改善箇所説明図

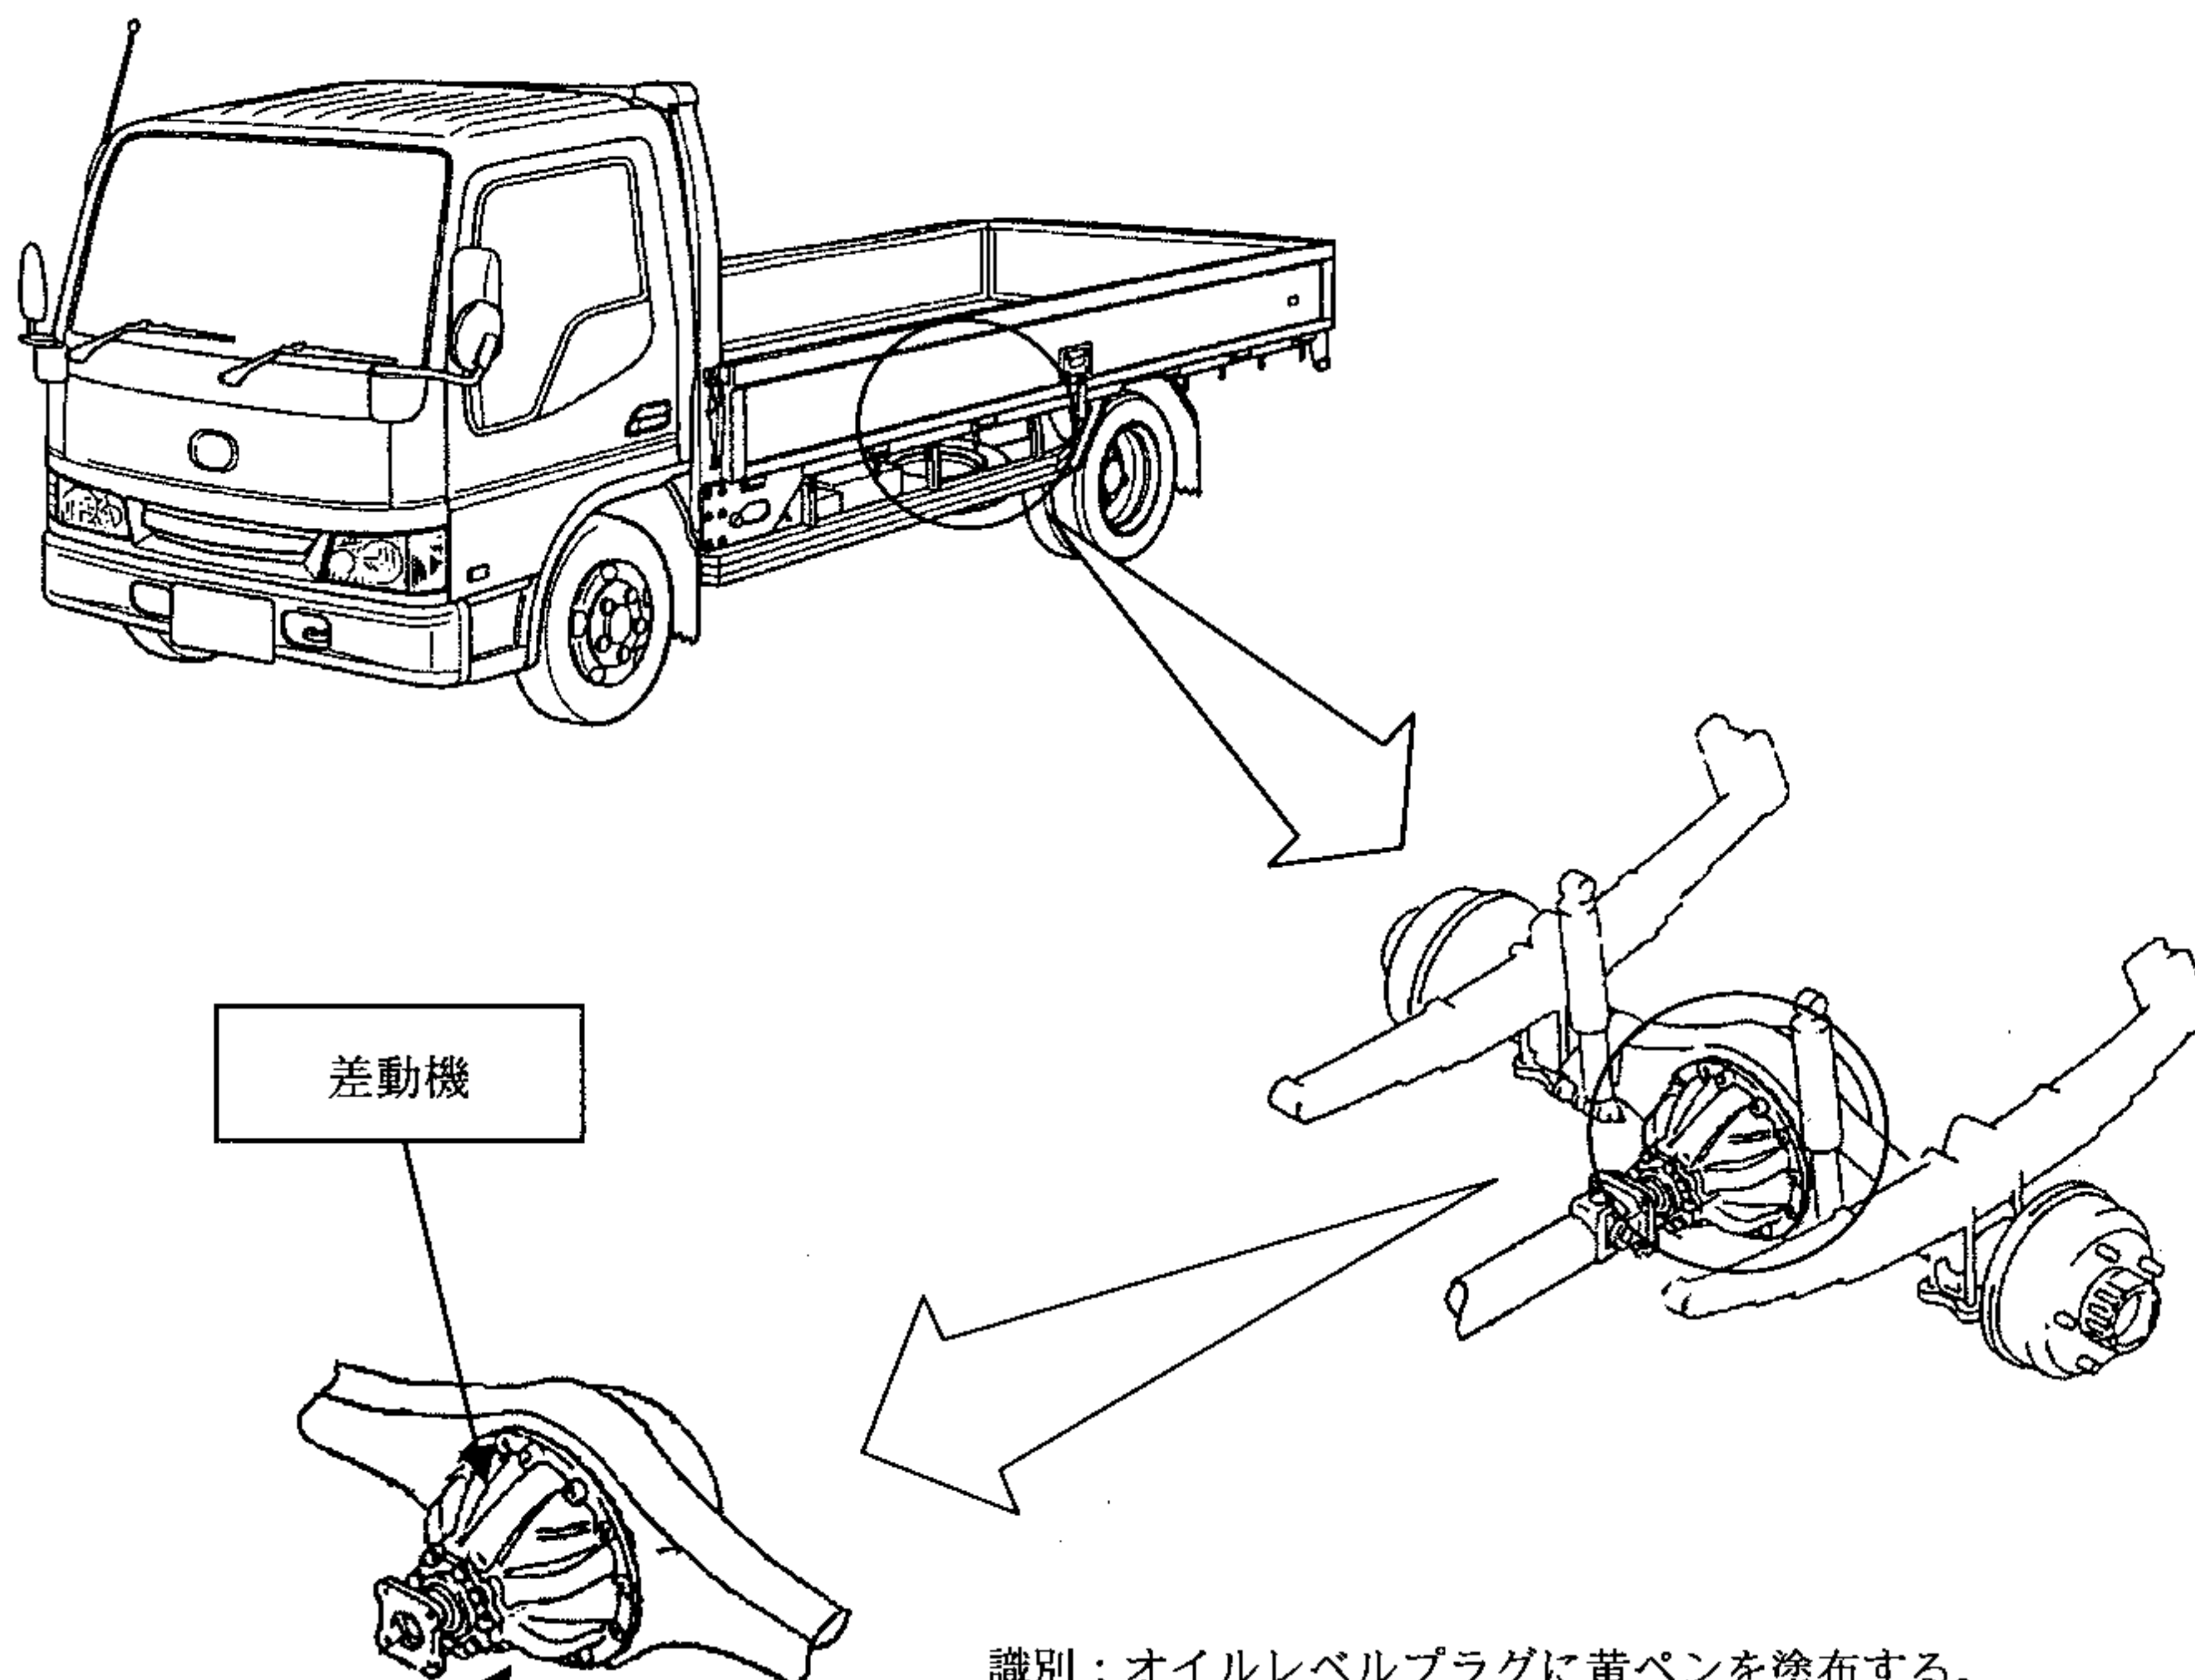
基準不適合発生箇所

差動機へのオイル注入量が不足しているものがあるため、差動機が潤滑不足になるものがある。そのため、当該差動機が焼き付いて、最悪の場合、走行中に車輪がロックし走行不能となるおそれがある。

改善の内容

全車両、オイル量を点検し、不足しているものは差動機を新品と交換しオイルを規定量注入する。
